MÉMOIRE

présenté au Bureau d'audiences publiques sur l'environnement (BAPE)

Projet de réfection du mur de soutènement en amont du barrage Simon-Sicard

Par : Jocelyn Duff, M. Arch.

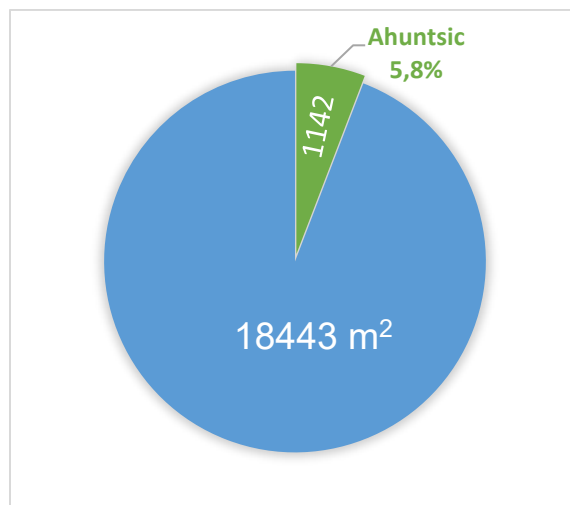
La volonté de l'initiateur de compenser une partie des pertes de milieux aquatiques causées par les travaux est louable. Cependant, la solution « novatrice » des fosses aquatiques n'est pas appropriée à ce milieu urbain pour plusieurs raisons :

- la fluctuation constante du niveau de la rivière entraînera le dépôt de matières solides au fond des fosses
- les fosses échelonnées dans le sens aval du courant à la sortie d'un égout municipal agiront comme capteurs de matières flottantes
- l'entretien fréquent s'ajoutera à la charge de l'initiateur.

De plus, les fosses seraient inadaptées au lézardage des tortues, selon la représentante du ministère des Forêts.⁵ Elles entraîneront d'autres conséquences. Leur aménagement dans un espace de largeur restreinte nécessitera une pente abrupte du remblai. La pente et la fosse constitueront un obstacle physique pour les propriétaires riverains qui jouissaient d'un accès direct à la rive. L'aménagement d'un sentier de promenade piétonnier de largeur convenable ne sera plus possible dans cet espace restreint.⁶ Tous seront impactés par le projet d'une manière ou d'une autre et il est illusoire de penser que la situation se poursuivra comme avant.

Les superficies compensées localement pour les pertes de milieux aquatiques sont négligeables dans l'ensemble. **Compte tenu des inconvénients des fosses en milieu urbain et de l'incertitude des bienfaits escomptés pour l'environnement, ces superficies auraient un meilleur impact si elles étaient regroupées ailleurs dans un projet de restauration de milieu naturel consistant et ayant plus de chances de viabilité à long terme.**

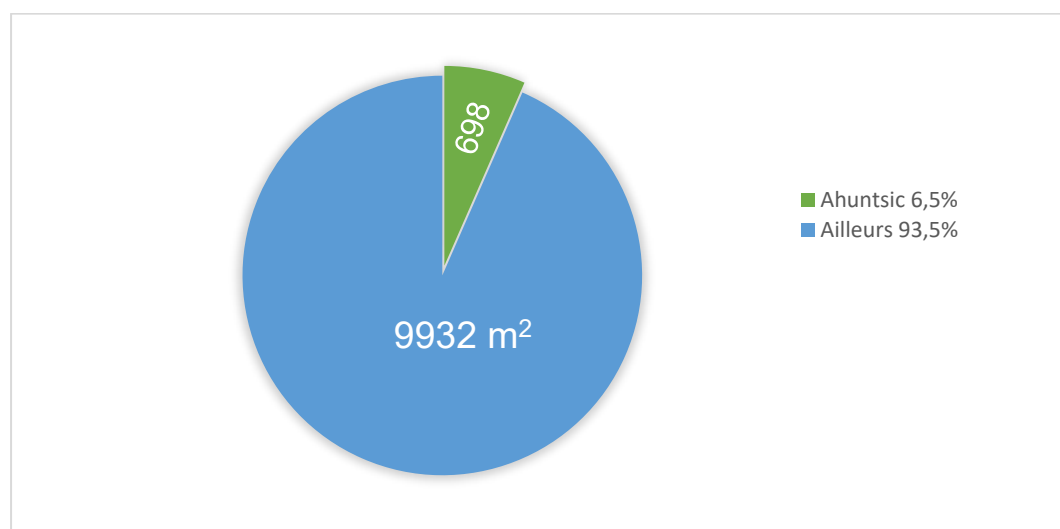
Les superficies d'aménagement compensatoire de milieux aquatiques *in situ* sont relativement petites. Pour la phase 1, l'initiateur s'était engagé à compenser les pertes aquatiques de 1142 m² dans la zone des travaux sur un total de 19585 m² détruits⁷ (voir le diagramme suivant).

Pour la phase 2, les aménagements créés *in situ* permettraient de compenser une superficie de milieu aquatique totale de 698 m². Les aménagements hors site recevraient la grosse part du gâteau avec 9932 m², soit 93,5% du total.⁸

Photo 3 : Des accès à la rive pour les secours d'urgence seraient possibles en empruntant les stationnements d'institutions sur lesquels Hydro-Québec possède des servitudes de passage. (carte : Google Maps).

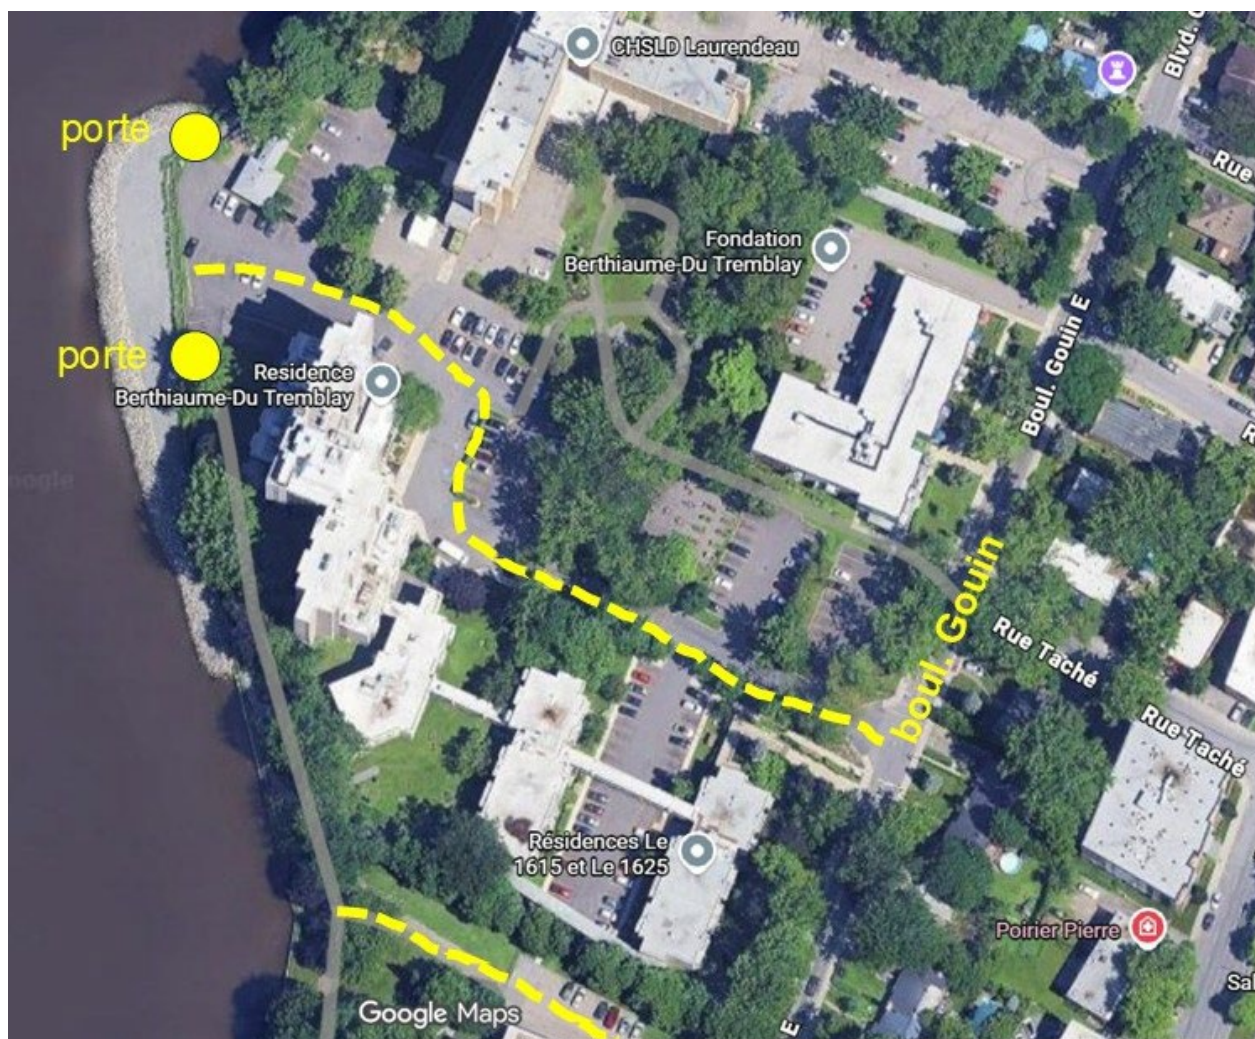
Il serait faisable pour les secours d'accéder, par exemple, à l'arrière du stationnement de la communauté des Frères de Saint-Gabriel ou du CHSLD Berthiaume-du-Tremblay affectés de servitudes de passage.

Occupations privées sur d'anciens remblais effectués dans la rivière
et qui sont des propriétés d'Hydro-Québec ou de l'État québécois

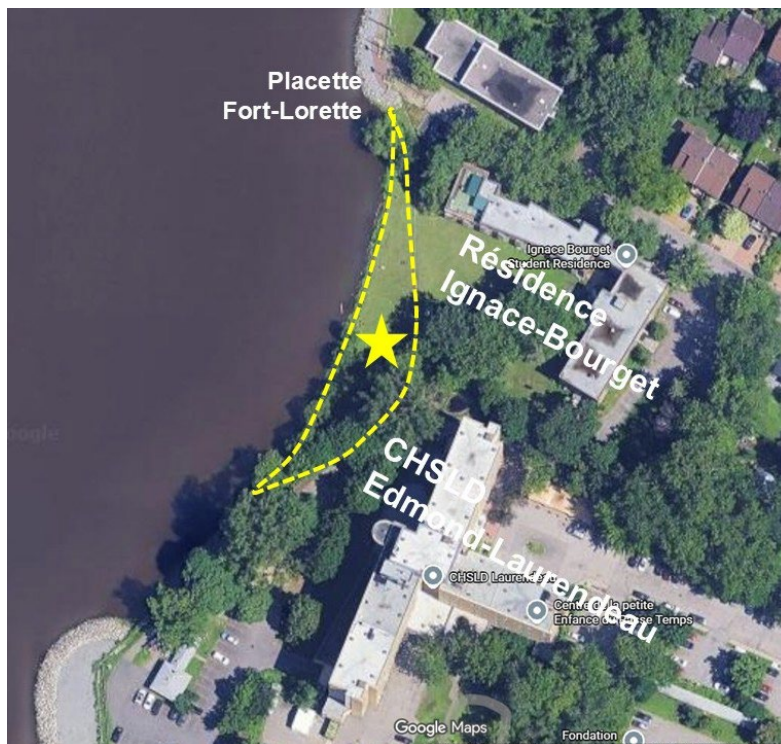
Les empiètements sont localisés à l'annexe 3. **L'Initiateur du projet ne devrait pas permettre d'occupation privée de ses propriétés.** Cette situation, si elle est maintenue, creusera les inégalités entre ceux qui accéderont directement au bord de la rivière et ceux qui ne pourront pas ou s'en éloigneront davantage à cause des nouveaux remblais projetés.
